**Vysvětlení zadávací dokumentace č. 3  
k veřejné zakázce  
„Realizace stavby Budova CPIT TL4 v areálu VŠB-TUO“**

Název veřejného zadavatele	<b>Vysoká škola báňská – Technická univerzita Ostrava</b>
Sídlo zadavatele	17. listopadu 2172/15, 708 00 Ostrava - Poruba
IČ zadavatele	61989100
Oprávněná osoba zadavatele	prof. RNDr. Václav Snášel, CSc., rektor
Kontaktní osoba zadavatele	Mgr. Marcel Pobořil
Telefonní kontakt	+ 420 597 329 211
E-mail	<a href="mailto:marcel.poboril@vsb.cz">marcel.poboril@vsb.cz</a>

**Výkres č. 412, 156 kg:**

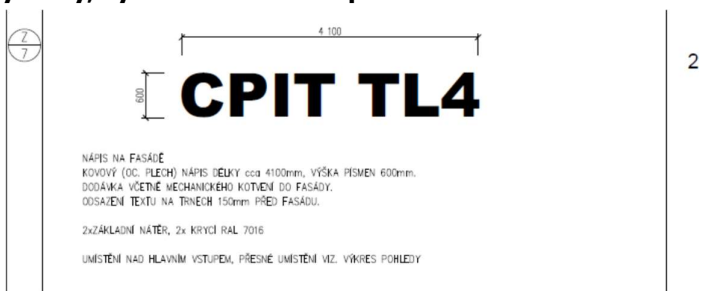
**f) VV – neobsahuje pol. Z/6****PSV Zámečnické výrobky, výkres č.401: Z6 vnitřní schod. zábradlí 156 kg:**

**Položka pod označením Z6 se nenachází ve VV. Výpis PSV a výkres č.412 vykazují neshodu v názvu, hmotnost se shoduje.**

Zadavatel uvedl soupis prací, dodávek a služeb do souladu s platným výpisem zámečnických výrobků, které poskytuje jako přílohu č. 7 („PSV-Zámečnické výrobky\_VZD3.zip“) tohoto Vysvětlení zadávací dokumentace č. 3. Hmotnost položky Z5 a Z7 není v současnosti možné stanovit, měrná jednotka byla nahrazena z kg na kpl. V oddílu 767 - Zámečnické konstrukce byly kompletně přepracovány pozice Z1-Z7 podle aktuálního výpisu PSV, nově jsou pod položkami č. 369 až 375. Upravený soupis prací, dodávek a služeb poskytuje zadavatel jako přílohu č. 1 („Budova CPIT TL4 v areálu VŠB-TUO\_VZD3.xlsx“) tohoto Vysvětlení zadávací dokumentace č. 3.
